6 Oktober 2026

Ruj. Kami: SUSULAN-1/NOTIS-1/2026/043

Surat Susulan — Maklum Balas Pemeriksaan Bersama (Joint Inspection)
pada 25 September 2026 & Tuntutan Dokumentasi Rasmi
Hartanah: Rumah Teres 1 Tingkat (Unit ST-187C, H.S.(M) 7054, PT 26455, Mukim
Bukit Katil)
di No. 53, Jalan TU 13, Taman Tasik Utama, Ayer Keroh, 75450 Melaka

Gambar 1 — Pemeriksaan Kali Pertama (31 Julai 2026): keretakan kecil sedia ada di penghujung roof tile (bulatan hijau). Keretakan kecil ini ditolak ansur dan tidak dituntut ketika itu.

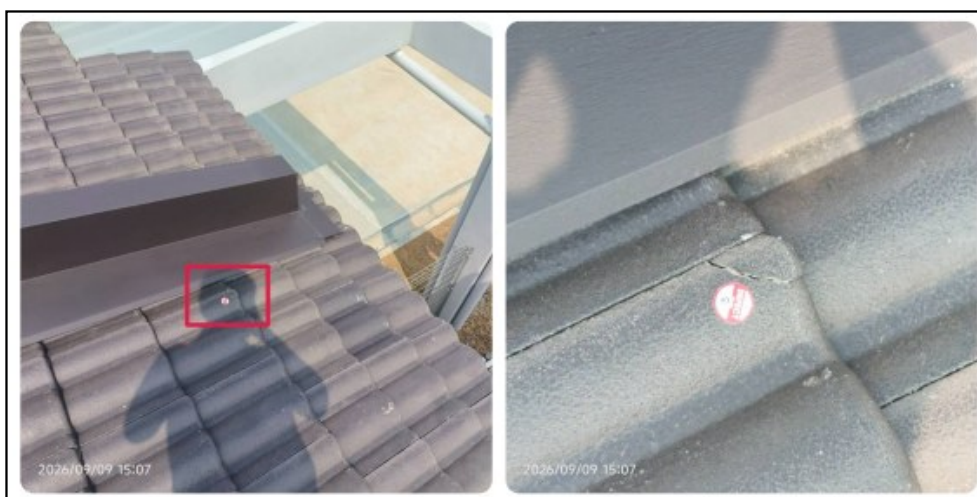
- Semasa Pemeriksaan Semula (Re-Inspection) pada 9 September 2026, didapati roof tile di lokasi keretakan sedia ada tersebut telah PECAH sepenuhnya (Lampiran A, Gambar 3, bertarikh 09/09/2026, 15:07) — iaitu selepas kerja pembaikan bumbung dijalankan oleh pihak kontraktor, dan bersebelahan dengan roof tiles pecah yang memang telah dilaporkan dalam laporan pemeriksaan;
- Kronologi gambar ini jelas menunjukkan kerosakan berlaku dalam tempoh kerja pembaikan (rectification work) dijalankan oleh pihak kontraktor, dan bukannya disebabkan oleh pihak pemeriksa.

11. Sehubungan itu, sekiranya pihak tuan masih mengekalkan dakwaan bahawa kerosakan tersebut bukan berpunca daripada kerja pembaikan pihak kontraktor, pihak tuan dituntut mengemukakan bukti bergambar (photographic evidence) kerja pembaikan bumbung yang telah dijalankan — iaitu gambar selepas siap kerja pembaikan (after-repair photos) yang menunjukkan roof tiles di kawasan tersebut berada dalam keadaan sempurna TANPA pecah. Tanpa bukti sedemikian, kerosakan tersebut kekal sebagai kecacatan baharu akibat kerja pembaikan (new defect arising from rectification work) yang WAJIB dibaiki sepenuhnya oleh pihak tuan atas kos pihak tuan sendiri, dengan kadar SEGERA memandangkan ia melibatkan bumbung yang terdedah kepada risiko kebocoran air hujan.

Gambar 1 — Item No. 41 (Master Bedroom): sisihan 6mm pada permukaan dinding (sesiku L), 9mm pada skirting (sesiku L) dan 12mm pada skirting diukur menggunakan spirit level 1.2 meter.

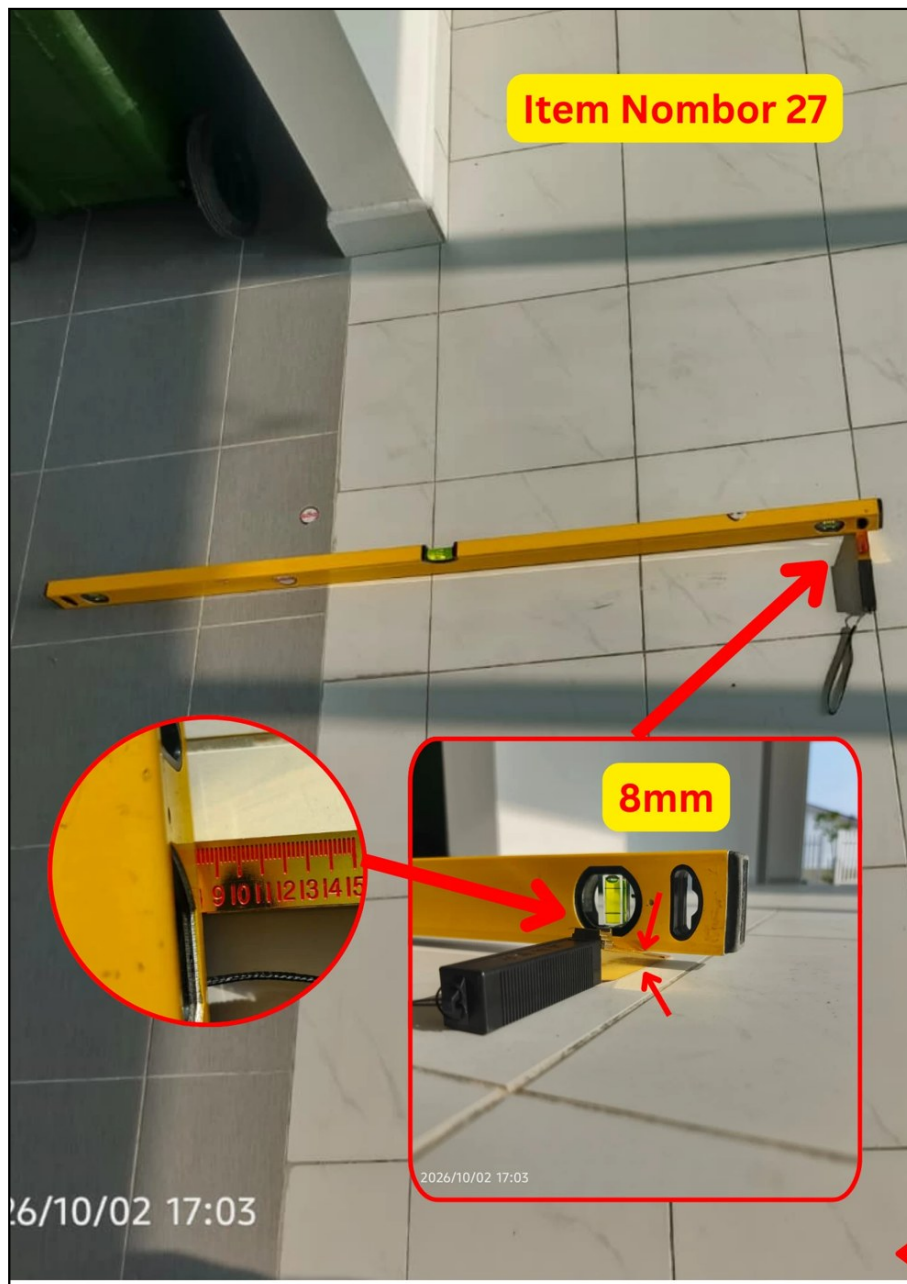
7. Berhubung item No. 41 (Master Bedroom — isu penjajaran pada permukaan dinding akibat pemotongan floor tiles yang tidak konsisten), pihak kontraktor menerangkan secara lisan bahawa mereka telah menembak laser dari dinding bertentangan dan, berdasarkan itu, mendakwa dinding tersebut lurus. Penjelasan ini tidak menjawab kecacatan yang dilaporkan: isu yang direkodkan adalah ketidakjajaran yang JELAS KELIHATAN pada permukaan dinding/tiles akibat pemotongan floor tiles yang tidak konsisten, sebagaimana dirakam bergambar di dalam laporan pemeriksaan. Satu demonstrasi laser secara lisan tanpa sebarang rekod tidak mempunyai nilai pembuktian. Malah, pengukuran yang dijalankan sendiri oleh pemilik pada 2 Oktober 2026 merekodkan sisihan 6mm pada permukaan dinding (sesiku L), 9mm pada skirting (sesiku L) dan 12mm pada skirting menggunakan spirit level 1.2 meter (rujuk Lampiran C dan jadual pengukuran di Seksyen D) — bacaan yang secara langsung menyangkal dakwaan "lurus" tersebut. Pihak tuan dituntut mengemukakan laporan pengukuran bertulis (kaedah pengukuran, bacaan, lokasi titik ukur dan nama pegawai yang menjalankan ukuran) dan/atau menjalankan pengesahan ukuran semula secara bersama dengan kehadiran pemilik. Sekiranya pemotongan tiles didapati tidak konsisten, pembetulan hendaklah dilaksanakan sepenuhnya atas kos pihak tuan.

Gambar 3 — Item No. 26 (Kitchen — lippage floor tile): lippage 2mm direkodkan menggunakan pembaris berskala.

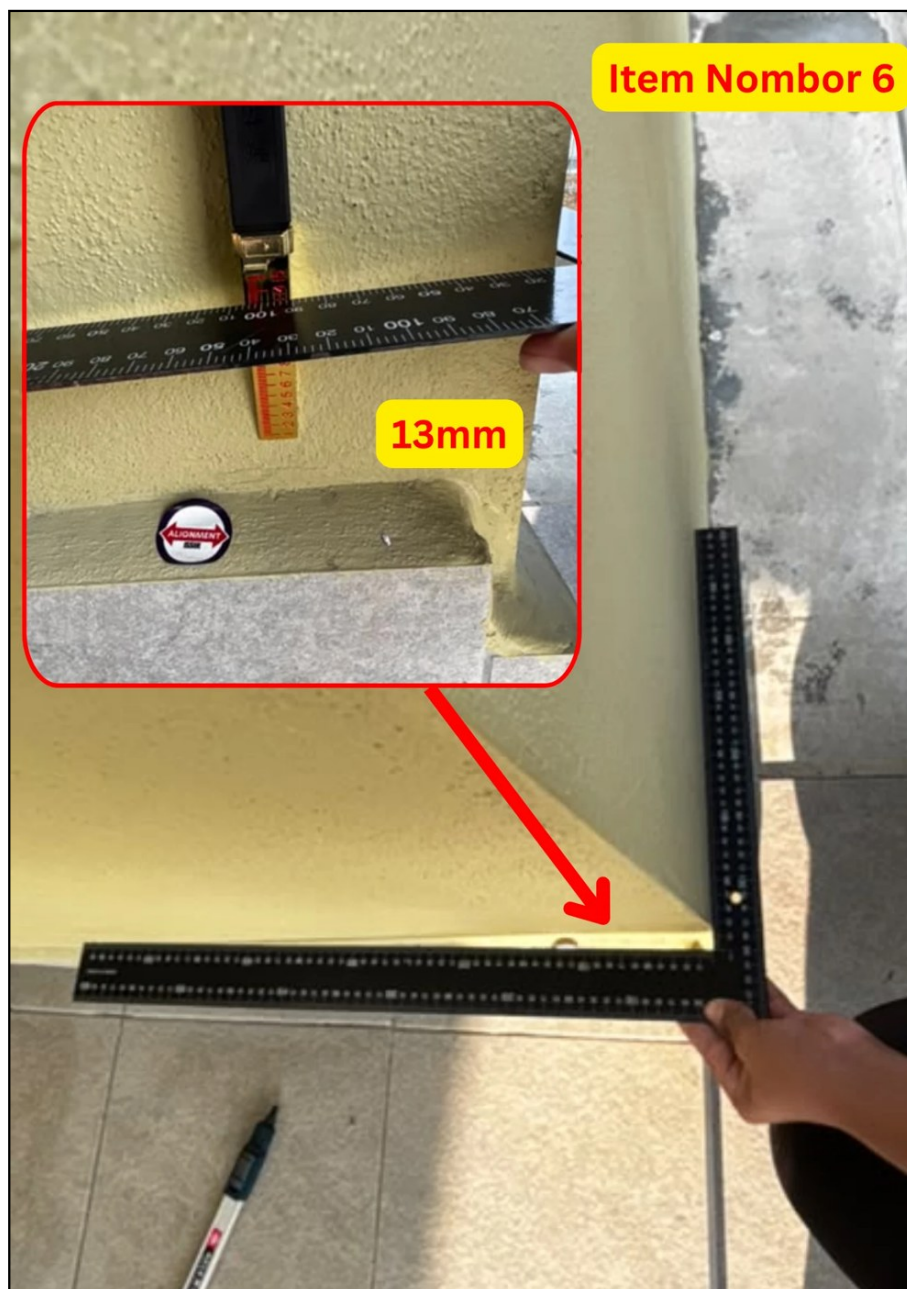
6. Berhubung item No. 26 (Kitchen — lippage floor tile), item No. 27 (Kitchen — uneven floor tiles), item No. 28 (Kitchen — isu penjajaran yang jelas kelihatan pada permukaan dinding dan skirting) dan item No. 41 (Master Bedroom — isu penjajaran pada permukaan dinding akibat pemotongan floor tiles yang tidak konsisten), pihak yang mewakili pemaju dan kontraktor menyatakan secara lisan bahawa kesemua kecacatan tersebut berada "dalam had toleransi (within tolerance)" dan oleh itu TIADA tindakan akan diambil. Dakwaan lisan ini tidak boleh diterima. Pihak tuan dituntut menyatakan secara BERTULIS bagi SETIAP item di atas: (i) standard atau piawaian toleransi yang dirujuk (contohnya CIDB QCLASSIC, Malaysian Standard, atau spesifikasi pengilang — dengan rujukan penuh); (ii) had toleransi yang dibenarkan di bawah standard tersebut; dan (iii) bacaan ukuran sebenar yang diambil di tapak berserta kaedah dan lokasi pengukuran. Perlu ditegaskan bahawa semasa pemeriksaan-pemeriksaan terdahulu, alat aras (spirit level) dan susunan tiles digunakan sebagai penunjuk visual (visual indicator) — tiada bacaan ukuran direkodkan ketika itu kerana kecacatan tersebut jelas kelihatan senget secara ketara dan dapat dirasai secara fizikal ketika berjalan di atas permukaan berkenaan. Tanpa pengesahan bertulis berserta data ukuran sebagaimana di atas, keengganan mengambil tindakan tidak akan diterima, dan item-item ini kekal sebagai kecacatan tertunggak yang wajib dibaiki.
